**Demande de renseignements no 1 de la Régie de
l'énergie**

DEMANDE DE RENSEIGNEMENTS NO 1 DE LA RÉGIE DE L'ÉNERGIE (LA RÉGIE) RELATIVE À HYDRO-QUÉBEC DANS SES FONCTIONS DE COORDONNATEUR DE LA FIABILITÉ AU QUÉBEC RELATIVE À LA DEMANDE D'APPROBATION DU REGISTRE DES ENTITÉS VISÉES PAR LES NORMES DE FIABILITÉ SUIVANT LA MISE À JOUR DU 1ER JUILLET 2019

Figure 1: GIC flow in a simplified power system

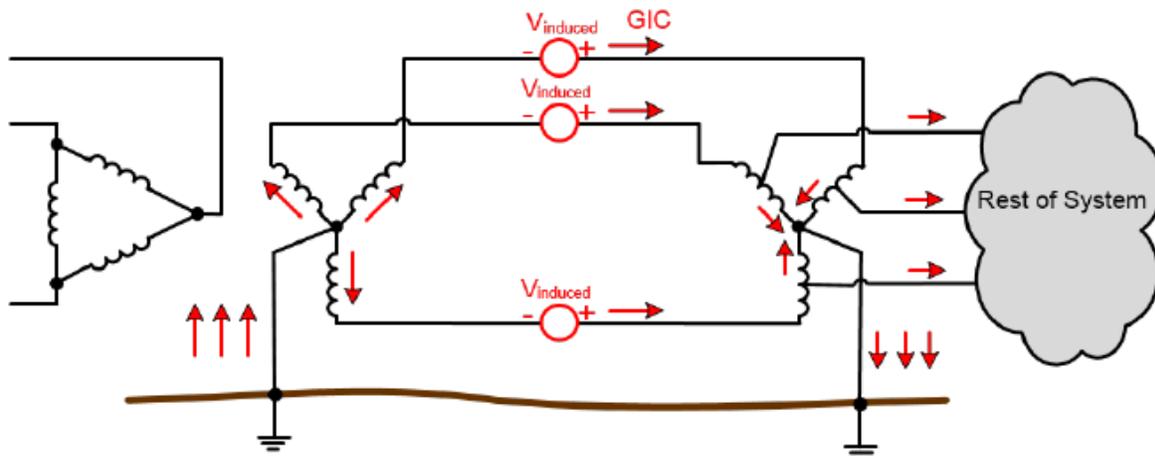
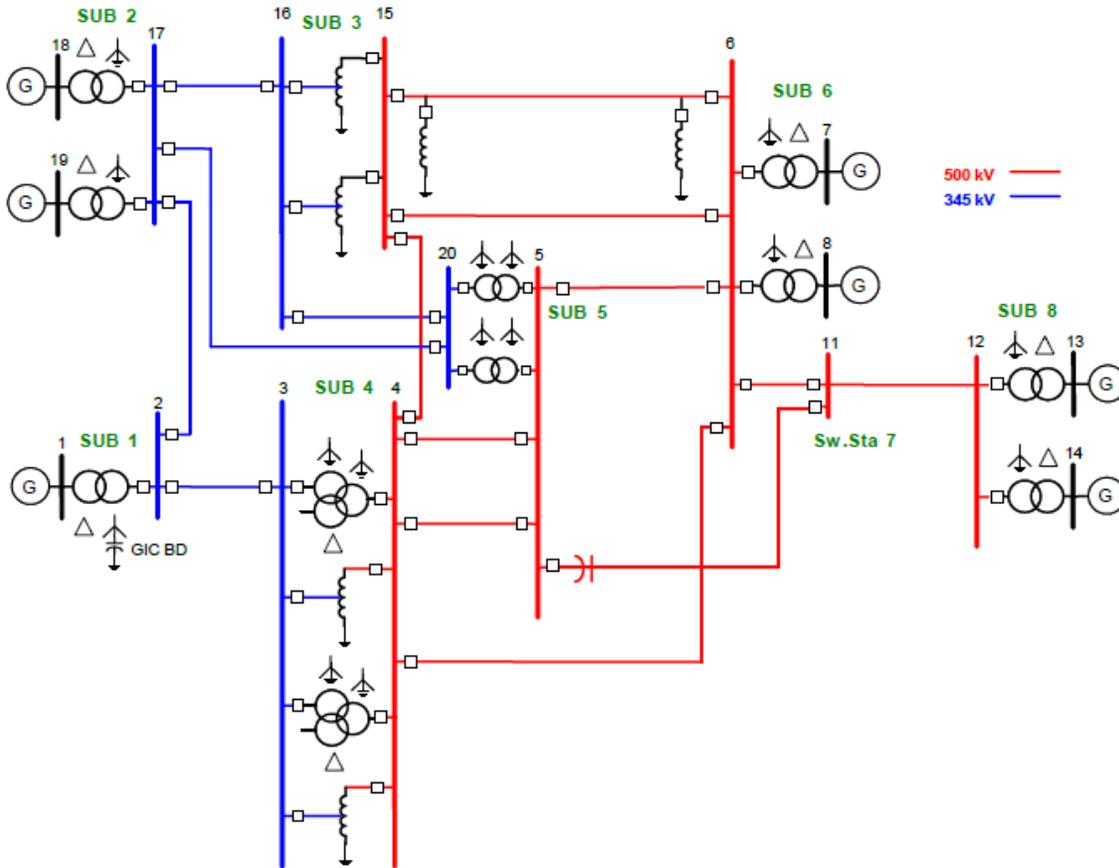
(iii) Le guide d'application de la NERC, en référence de la Norme, fournit des précisions concernant les modèles de réseau et les modèles CGI nécessaires afin de satisfaire l'exigence E2 de la Norme. La figure 1 du guide, ci-dessous, donne un aperçu simplifié; tandis que la figure 15 montre plus de détails :

2.1 Selon les références (i) à (iv), chaque entité responsable selon l'exigence E1, soit le PC ou le TP, doit tenir à jour des modèles de réseau c.c. et des modèles CGI et effectuer les évaluations de vulnérabilité à la PGM. Ces modélisations, telles que présentées à la référence (iii), comprennent les équipements des installations visées ainsi que la représentation du réseau auquel l'installation se raccorde. Veuillez confirmer que, pour l'Interconnexion du Québec, HQT est la seule entité responsable de la modélisation et des études.

- 2.2.1. Veuillez préciser, selon la référence (iii), sous quel format seront transmises aux TO et aux GO les informations de flux de CGI nécessaires pour l'étude d'impact thermique.

Le Coordonnateur confirme que HQT est la seule entité responsable de la modélisation et des études en référence à la question.

Les informations pourraient être transmises par courriel ou par un système de transfert de fichier par exemple et lorsque demandé au GO ou au TO, la série temporelle de CGI efficace sera transmise par le même moyen.
